**Referència:** 1580/0/2

**Denominació:** Interior tapa 50 ml delarange

**Data:** 02/07/2021

**Motiu informe:** S'ha fet modificació segons informe qualitat del 17/12/20

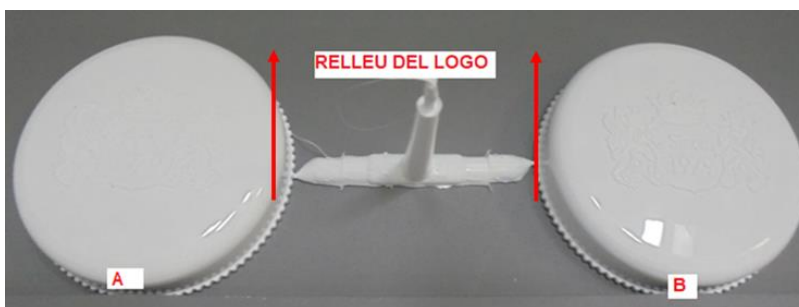
**Plànol:** Si, però no actual – (20/10/2010)

Informe dimensional – Valors de la pauta no coincideixen amb el plànol  
No han marcat cap injectada. Com que encara van amb la colada, els marco com a A i B

- Marcar les figures per poder diferenciar-les.
- Fer plànol actual amb mides correctes, comprovar valones i modificar pautes de control.

**DENTAT ABANS**

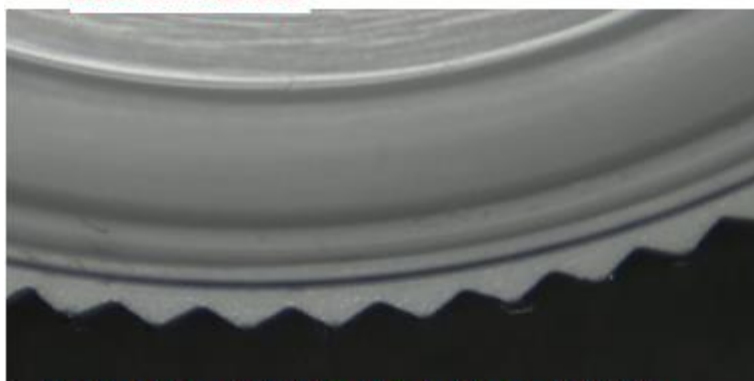
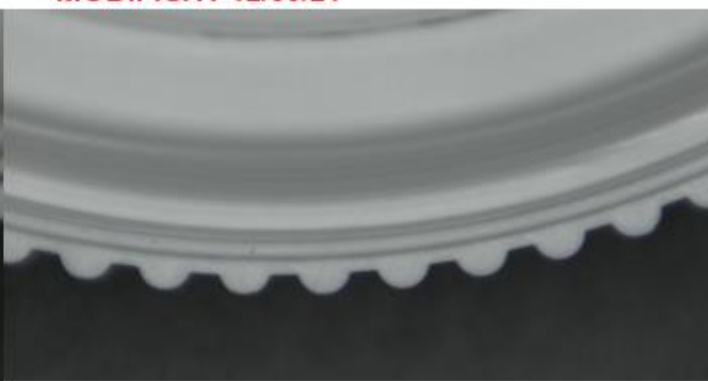
No han fet contracció, però un cop muntat amb la tapa i roscat amb el tarro T-105, els interiors de la modificació, tenen una mica de moviment, que abans no tenien. Amb el metal·litzat, pot ser que encara el faci més.

De moment el roscat amb el tarro ara té un moviment que no tenia abans.

**MUNTATGE AMB EXTERIOR TAPA 1852/0/1**

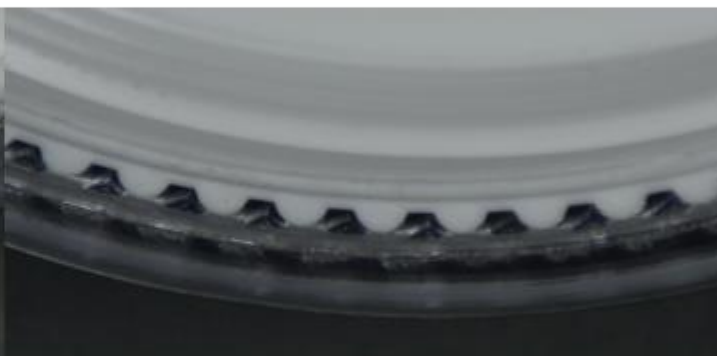
***El muntatge es correcte – S'ha de fer muntatge amb muntadora per comprovar si es trenquen:***

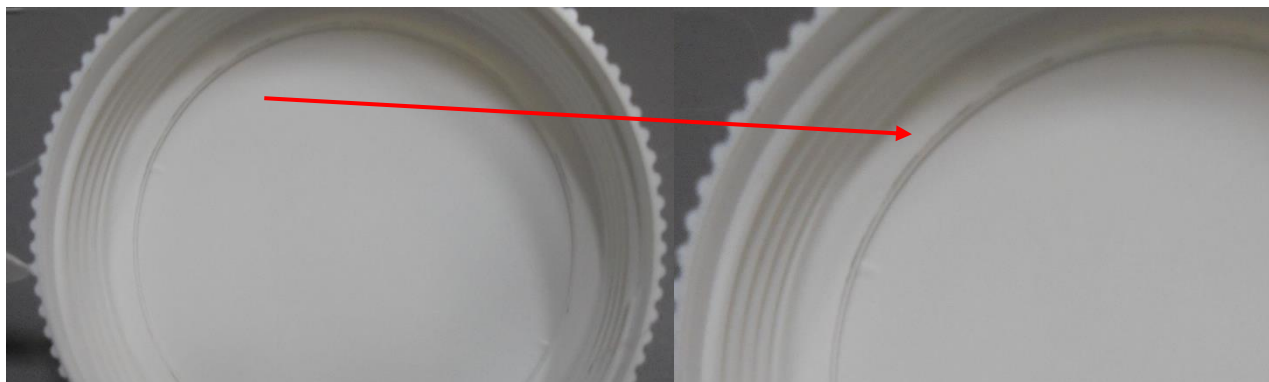
De la bossa que s'ha fet de mostres, hi ha injectades que tenen un fil de rabava entre la colada i l'interior:

Aspecte NOK bruts de la valona i alguns fils de rebava.

## ALTRES: Alçada de la valona.

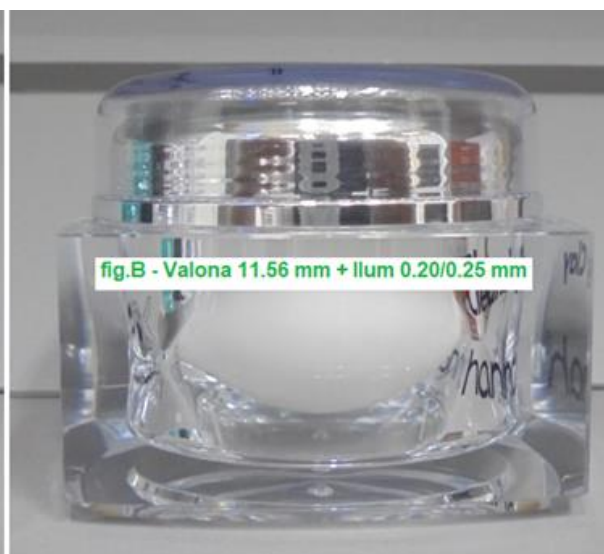
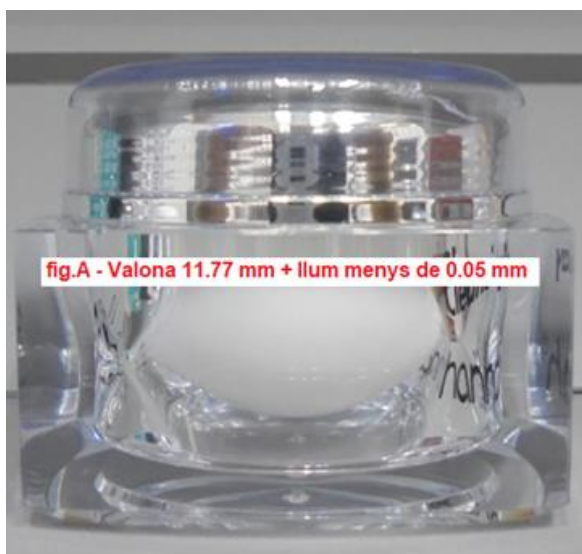
En el "informe" del mecànic, diu que no s'ha comprovat la valona. Per mides ja es veu. Aquest interior, sempre hi ha diferència entre una figura i l'altre, el que passa que ara una esta dintre de mides plànol i pauta, l'altre no. **FIG.A 11.77 mm/ FIG.B 11.56 – PLÀNOL/PAUTA – 11.8**

Detecto que la **figura B (11.56 mm)** que segons mides estaria fora de toleràncies, queda bé amb una llum entre tarro i tapa de 0.20/0.25 mm, en canvi la **figura A (11.77 mm)** dintre toleràncies, aquesta toca la tapa al tarro, en algun punt passa el 0.05 mm però no a tota la tapa.
